SYNDICAT MIXTE DES EAUX DE LA REGION
RHONE VENTOUX
Chemin de l'Hippodrome
84 200 CARPENTRAS

MISE A JOUR DU SCHEMA DIRECTEUR D'ASSAINISSEMENT DES
COMMUNES DU BEAUCET/ST-DIDIER/PERNES-LES-FONTAINES
(ST-PHILIPPE)

**MEMOIRE EN REPONSE AU
COMMISSAIRE ENQUETEUR POUR
LES ZONAGES D'ASSAINISSEMENT**

SUIVI DU DOCUMENT : 1700572-ER1-ETU-ME-1-031

Figure 2 : Extension Quartier Tourasse

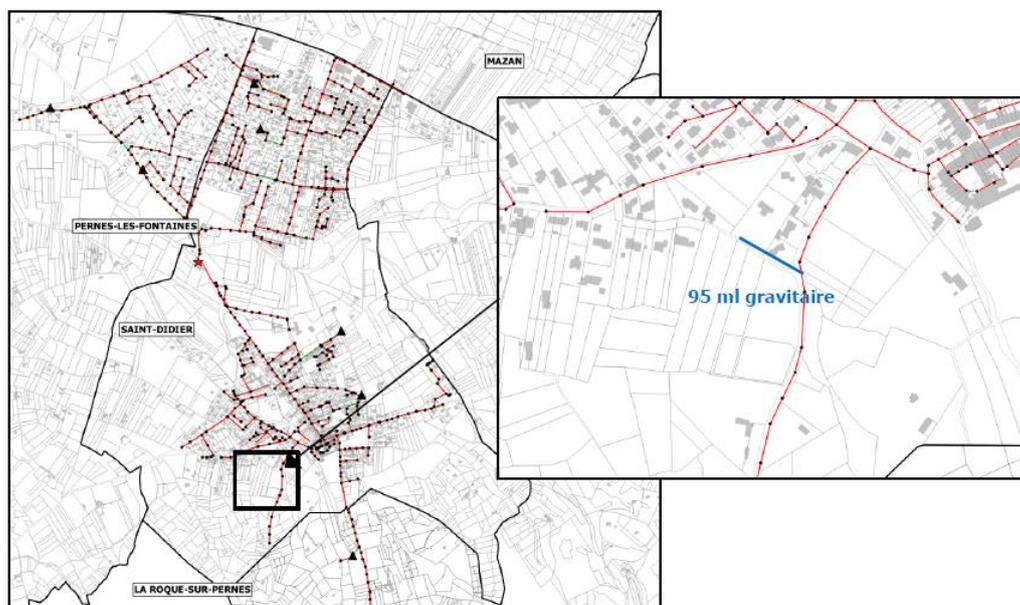
En plus des deux observations déposées par des administrées (voir avis C.E ci-dessus), j'attire votre attention sur le dossier de la commune saint Didier et particulièrement sur le quartier Tourasse et son extension à l'assainissement collectif.

Ces travaux ayant été réalisés et pris en charge par le promoteur de ce lotissement, les chapitres 5.6.1.5 et 5.6.1.6 devront être modifiés ainsi que les tableaux suivants :

-Carte programme des travaux page 103

L'extension de 95 ml (présentée de la page 90 à 92 du dossier d'enquête publique) a déjà été réalisée aux frais de l'aménageur en 2021, elle ne fait donc plus partie des extensions à réaliser.
